Parecer nº 44/SEMAD/SUPRAM SUL - DRRA/2023

Parecer Técnico de LAS/RAS nº 44/SEMAD/SUPRAL SUL-DRRA/2023

EMPREENDEDOR: Luz Forte - Iluminação e
Serviços Eireli

CÓDIGO:	PARAMETRO:	ATIVIDADE PRINCIPAL DO EMPREENDIMENTO (DN COPAM 217/17):	CLASSE	CRITÉRIO LOCACIONAL
F-05-18-0	Capacidade de recebimento: 70 m³/dia	Aterro de resíduos da construção civil (classe "A"), exceto aterro para fins de terraplanagem em empreendimento ou atividade com regularização ambiental, ou com a finalidade de nivelamento de terreno previsto em projeto aprovado da ocupação	2	0

Figura 1 – Delimitação da área do empreendimento (em azul), do curso d'água sem denominação (em vermelho) e da APP deste curso d'água (em azul pontilhado). **Fonte:** Plataforma IDE-Sisema e arquivo .shp encaminhado pelo empreendedor.

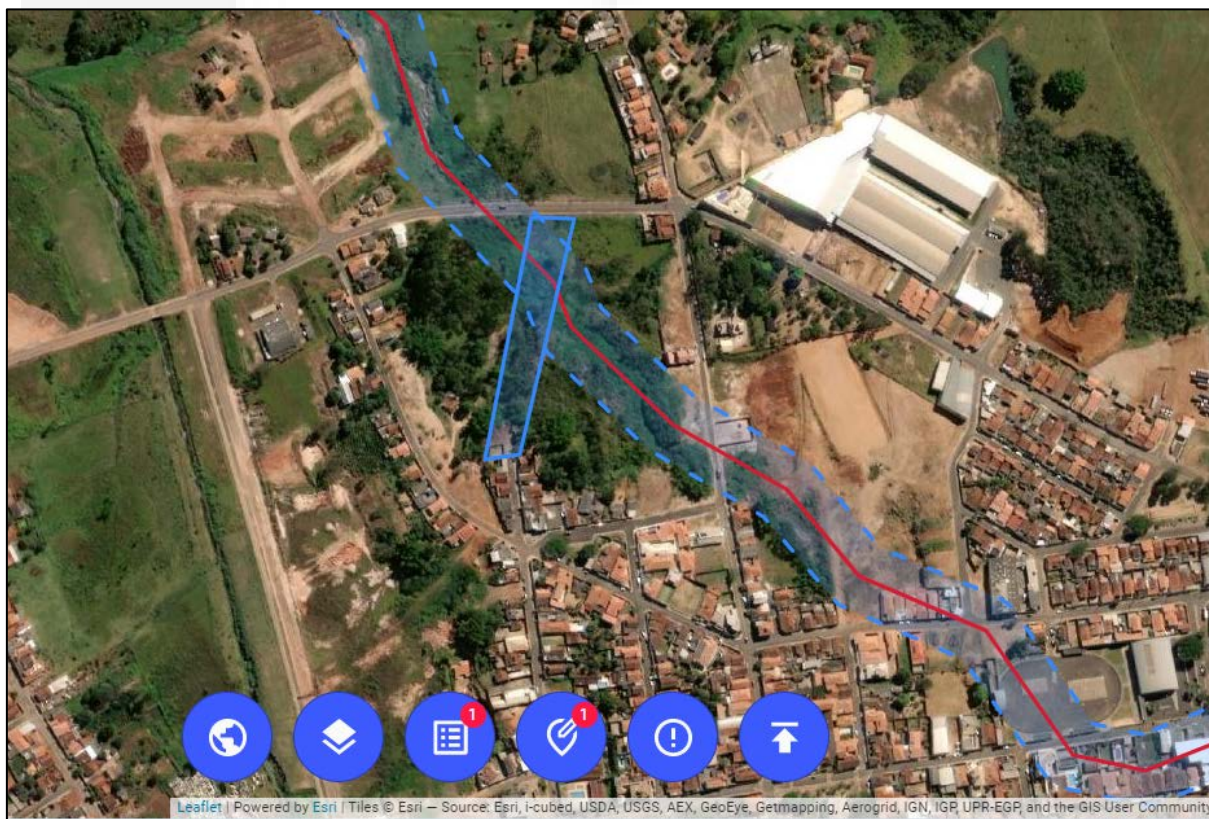
Mediante projeção na plataforma IDE-Sisema do arquivo .shp encaminhado pelo empreendedor e anexo ao processo administrativo (Figura 1), foi verificado que a área pleiteada localiza-se no bioma Cerrado, em área urbana, no centro do município de Ibiraci. Há na área diretamente afetada - ADA a presença de um curso d'água sem denominação e remanescentes de vegetação associados a este curso d'água, não sendo possível atestar se tratar de vegetação nativa. Observou-se a disposição de resíduos da construção civil na

área, sem licença ambiental pretérita e/ou vigente. No entorno do empreendimento há residências presentes a uma distância inferior a 250 m deste.

Desta forma, conclui-se que para a atividade pleiteada se fará a necessária a obtenção de documento autorizativo de intervenção em recursos hídricos, referente a canalização do curso d'água, bem como documento autorizativo de intervenção ambiental para intervenção em APP com vistas a operação do empreendimento e posterior arruamento da área para interligação da rua Sete de Setembro com a rua dos Trabalhadores.
